Nota van inspraak

n.a.v. ontwerp-vergunning eigen dienst dijkverbetering
Geuzensloot P033-001 en P033-002

Antwoord op zienswijze
ontwerpvergunning eigen dienst
dijkverbetering Geuzensloot

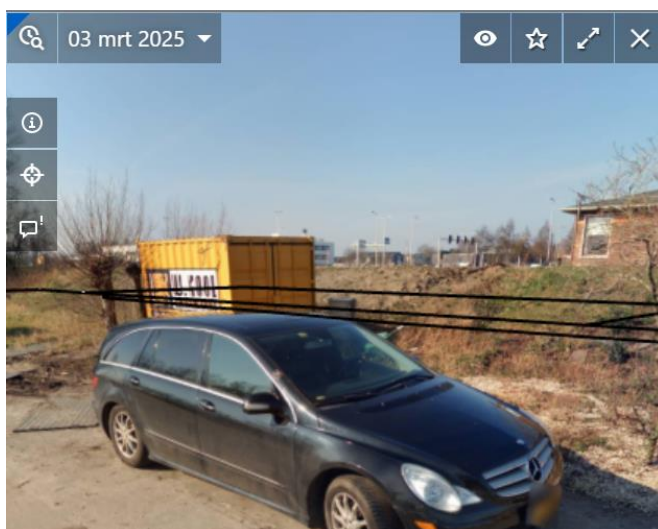
1. behoud dan wel terugplaatsing van de huidige en verwijderde schuur wenselijk is in verband met de bijzondere functionaliteit ervan met betrekking tot uw leefbaarheid;

4. de onderhoudbaarheid van het terrein en gebruiksgemak belangrijk zijn voor het leefgenot. In de huidige situatie is de hellingshoek van de dijk dusdanig steil dat regulier onderhoud haast onmogelijk is, zeker met hulpmiddelen. Een oplossing, zoals bijvoorbeeld een afgevlakte helling is wenselijk;

Zaken die in strijd met de bepalingen van de Waterschapsverordening op de dijk staan en niet zijn vergund, kunnen niet door AGV teruggeplaatst worden. Wij gaan ervan uit dat de huidige schuur (wit) behouden kan blijven tijdens de dijkverbetering. Daarvoor moet u wel, zoals met u besproken, nog een vergunningaanvraag doen bij het waterschap. Zie daarvoor ook punt 2.

Voor het elimineren van de Japanse Duizendknoop is reeds door het waterschap uw open schuurtje/overkapping verwijderd. Hiervoor is een tijdelijke oplossing geboden (gele container). Onze toezichthouder maakt afspraken met u over het plaatsen van een nieuwe overkapping door het waterschap (zonder betonnen fundering) op de plek van het verwijderde schuurtje. Als deze nieuwe overkapping er staat vooraf aan de dijkverbetering, zal deze indien nodig tijdens het werk aan de dijk tijdelijk worden opgenomen en teruggezet.

De helling van het talud zal over de gehele lengte met 1:3 worden aangelegd. Dat is flauwer dan de huidige helling. Onderaan het talud komt de steunberm die een nog veel flauwere helling heeft.
